株式会社ミスミ
 VONAエレクトロニクスG事業本部
 VONAワイヤリング事業部

販売終了と推奨代替品についてのお知らせ

CAT5e・STPより線LANケーブル/ロープライス（商品型番：NWNMC5E-STN-SSMB-色-長さ）

CAT5e・UTPより線LANケーブル/ロープライス（商品型番：NWGMC5E-STN-SUMB-色-長さ）

2.

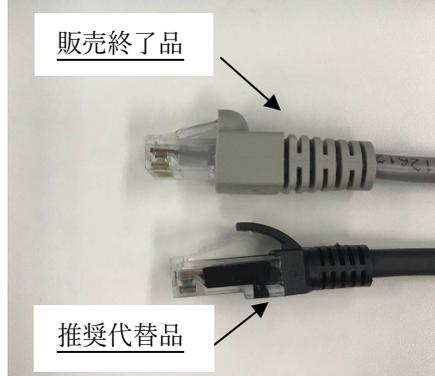
ハブ等隣り合わせで連続使用する際にもブーツ同士が緩衝しないよう、ブーツ樹脂サイズを最小限にいたしました。またコネクタツメ部分の樹脂が固く、ツメが押しにくいという点を改良し、挿抜性を大幅改善。

ツメ折れ防止形状は維持したまま抜差しのしやすいカバーの形状へ変更いたしました。

1. CAT5e・STP より線 LANケーブル (左：販売終了品、右：推奨代替品)

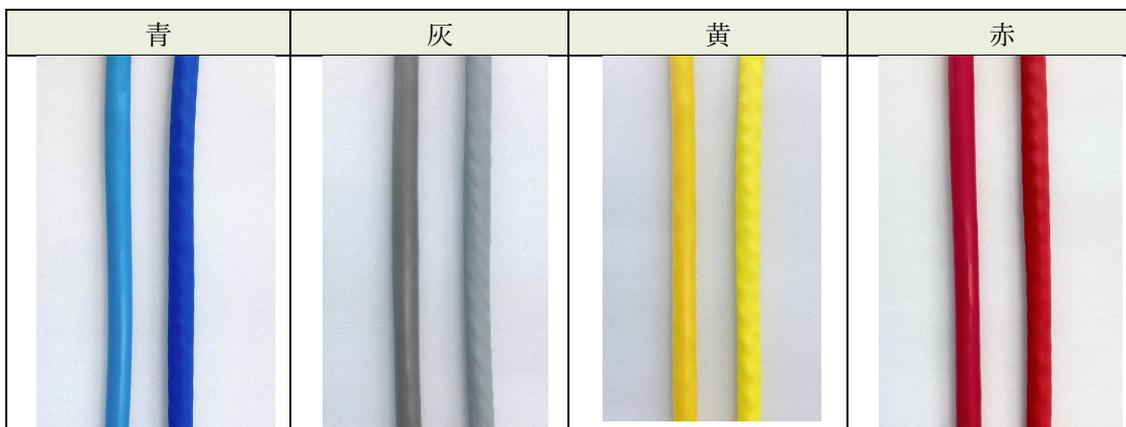
仕様		販売終了品	推奨代替品	
型番		NWNMC5E-STN-SSMB-色-長さ	NWC5E-STP1-Y-色-長さ	
規格		CAT5e IEEE802.3ab 1000BASE-T	変更なし	
ケーブル	導体	より線		
	シールド	1重シールド(F/UTP)		
	外径	5.6mm		6.1mm
	導体サイズ	AWG26		変更なし
	最小曲げ半径	ケーブル直径×4倍		
結線タイプ		ストレート		
公差		最長：全長の110% 最短：全長と同じ	最長：～1m未満+30mm, 1～4m未満+50mm, 4m以上+3% 最短：変更なし	
色		青・赤・黄・灰・緑	ラインナップの変更なし ※色の濃淡の変更あり。 次頁に色比較を記載。	
長さ(m)		ケーブル 1, 2, 3, 5, 7, 10, 15	0.5, 1, 2, 3, 5, 7, 10, 15 (0.5mを追加)
